Ecole P. Gauguin Malestroit

Visite du 18 septembre 2023

Visite de suivi du 29 janvier 2024

FS Santé Sécurité et Conditions de Travail
du Morbihan

classe de MS

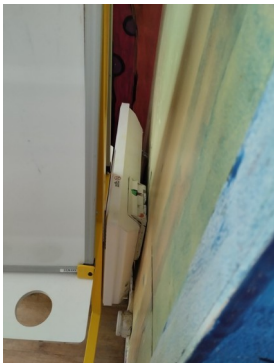
Risques professionnels observés	préconisations	Constat lors de la visite de suivi du 29 janvier 2024
Risques chimiques et qualité de l'air : laine de verre apparente et tuyau avec eau chaude 	Faire le coffrage rapidement	???????????????????? eau chaude non disponible dans le bâtiment C
Problème de circulation : porte bloquée par radiateur, qui n'est pas connecté au réseau 	Enlever le radiateur	Non réalisé

Salle d'activités – salle de sieste

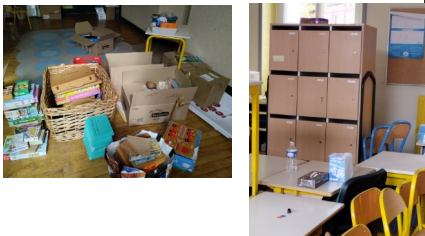
Risques professionnels observés	préconisations	Constat lors de la visite de suivi du 29 janvier 2024
Risques TMS : Salle servant à deux activités différentes : présence de tables (lourdes), de lits empilés Manutention nécessaire pour installer les lits [personnels intercommunaux concernés] 	Partager la salle en deux, créer un espace dédié exclusivement à la « sieste »	Non réalisé
absence de rideaux sur les deux portes  porte sur jardin extérieur : issue de secours marches, sans main courante 	installer des rideaux sur la porte côté cour de récréation pour la porte issue de secours : installer un système occultant compatible avec les portes plastiques installer une main courante pour sécuriser la descente des élèves en cas d'évacuation.	non réalisés fait ????????????????????
